OBJET :            Enquête Publique relative à la Demande d'Autorisation Unique  
pour « le Parc Eolien des Portes du Nivernais »

La présente demande d'autorisation unique porte sur le projet d'une Installation Classée pour la Protection de l'Environnement.

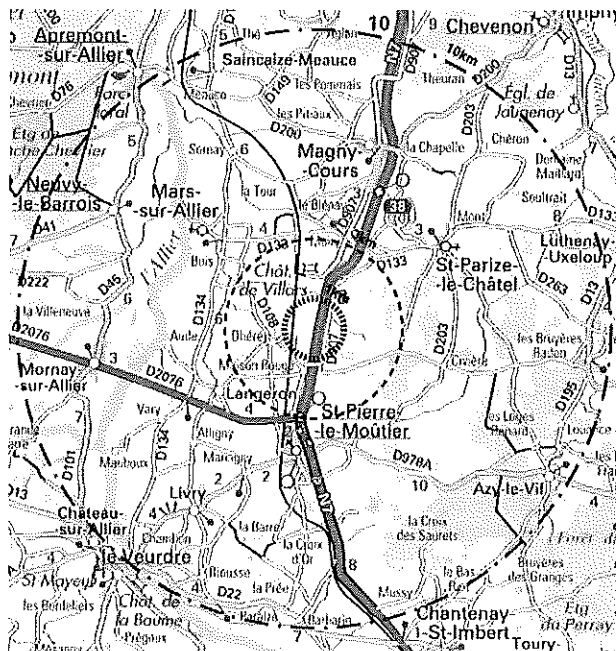
Nous relevons ici l'approximation de l'étude sur un aspect essentiel de la réglementation.

La carte fournie en page 18 n'est pas à l'échelle indiquée de 1/10 000<sup>ème</sup>, ne permettant pas la vérification (c'est le cas de nombreuses cartes de l'étude d'impact).

Rien n'est précisé sur l'habitation la plus proche retenue (pas de référence cadastrale), manquement aux règles de site classé.

### Extrait du volet paysager (page 12)

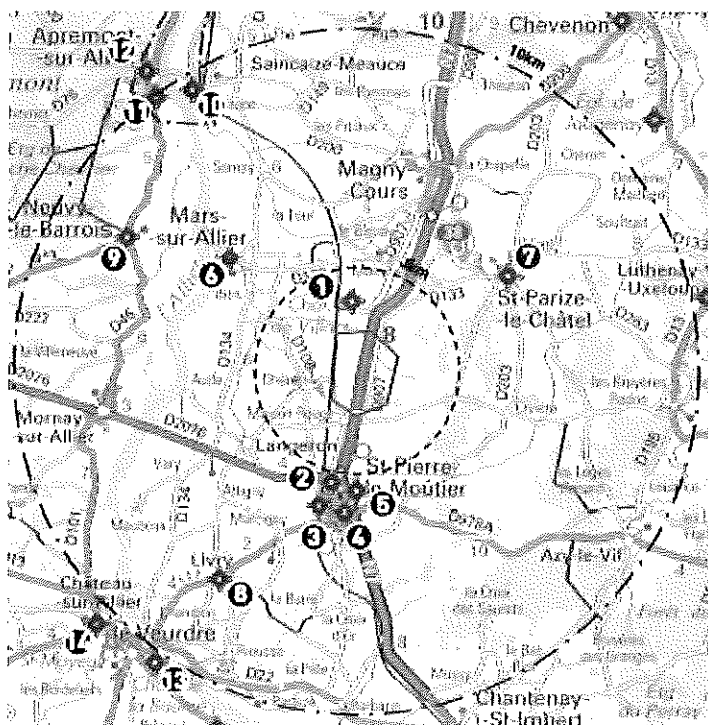
Pour ce qui nous concerne, nous retenons le Monument historique le plus proche, à une distance du projet de 700 mètres.

Le risque retenu est mentionné en rouge ; il est « fort et d'influence visuelle avéré ».

S'agissant du Monument historique de Villars, ces informations sont inexactes, au regard des règles et des documents d'urbanisme en vigueur.

De surcroit, les distances entre les éoliennes et le monument protégé, sont fausses à l'étude d'impact, puisqu'il faut prendre en considération la limite SUD du Domaine de Villars bien plus proche, et non uniquement le château médiéval.

Photo du propriétaire, maître d'ouvrage (2016)

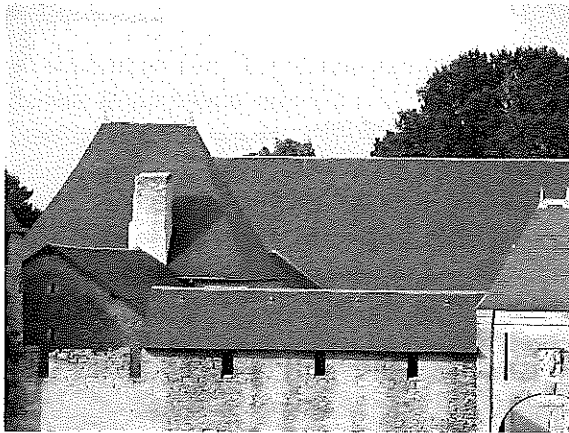
Sur les photos du château-fort présentes à l'étude, on peut vraiment se demander à quoi cela sert de restaurer un monument historique, si une expertise paysagère en tient si peu compte. En effet, les photos proposées montrent les couvertures datant du XIX<sup>ème</sup> siècle, proches de s'écrouler. Ces mêmes couvertures ont été refaites en 2015.
